ATELIERS DE CONCERTATION ESPACES PUBLICS

**Déplacements cyclistes - 23 juin 2016
Phase 2 - Restitution**

Plan de circulation vélos, horizon 2030

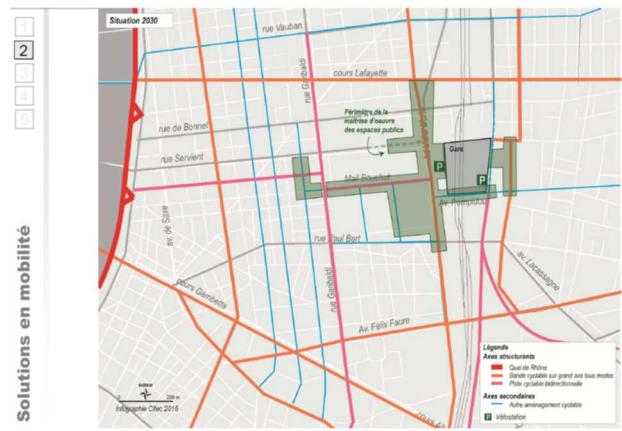
Bien que les associations conviennent que les aménagements proposés constituent un progrès dans la prise en compte de vélos sur l'espace public, au-delà du maillage cyclable, les préoccupations majeures sont tournées sur l'aménagement du mail Bouchut.

Rue Bouchut : La comparaison des variantes laisse à penser que les bandes cyclables sont moins conflictuelles avec les autres modes de déplacement. **Les associations souhaitent qu'un 4^e scénario soit étudié** pour éviter les opérations de stationnement illicite et dépôse minute sur les bandes cyclables (pistes cyclables bilatérales). La philosophie d'itinéraire structurant et lisible (rue de la Part Dieu/Bouchut/T3/T4) doit être appuyée. D'autre part, la question du dimensionnement de la rue Bouchut à 2 voies de circulation est posée (section Cuirassiers/Vivier merle).

Rue Pompidou (sous les voies SNCF) : **les associations regrettent que la bande cyclable sud ne soit pas équipée d'un séparateur** pour éviter les opérations de dépôse-minute sur l'aménagement cyclable et souhaiteraient une limitation à 30 km/h (non prévue dans le projet)

Rue Desaix : les associations demandent que soient créés des bandes cyclables, mais cette rue étant traitée en zone limitée à 30 km/h dans le projet, les bandes cyclables ne sont pas envisagées.

Rue de la Villette : les associations déplorent que cette rue ne soit pas intégrée au périmètre d'aménagement.

Côté Ouest de la gare, il est noté que la principale augmentation du nombre d'arceaux vélos est localisée sur la rue Bouchut et que des pôles comme la bibliothèque, le centre commercial (côté Vivier Merle) ne sont pas équipés dans le projet présenté. Le souhait des associations est d'augmenter l'offre tant à l'Ouest qu'à l'Est malgré la problématique des arceaux sur trottoir
